17° REUNIÓN DEL COMITÉ DE GEOTECNIA Y ESTRUCTURAS PARA LA REVISIÓN DE PROYECTOS MINUTA

Fecha	16/ 06 /2020	Hora Inicio	17:00 horas.
Lugar	Videoconferencia	Hora Fin	19:00 horas.

MARCO EJE 2a Y 3a

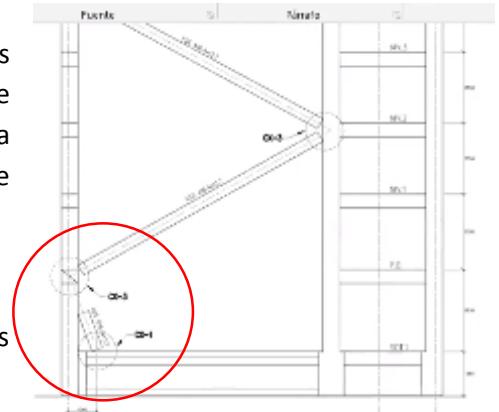
- Se recomienda medir desplomos (en los 2 sentidos) y deformaciones verticales con 3 bancos de niveles (principal, auxiliares y GPS), y así poder dar una mejor interpretación.
- Sustentar la propuesta de re-nivelación si es la óptima ya que no existe viabilidad con métodos analíticos.
- Analizar nuevamente el contra-venteo en los marcos 2ª y 3ª, ya que no se observa a detalle a que elemento conecta (nodo o conexión), la inclinación no es la adecuada para que trabaje de forma óptima y en conjunto.
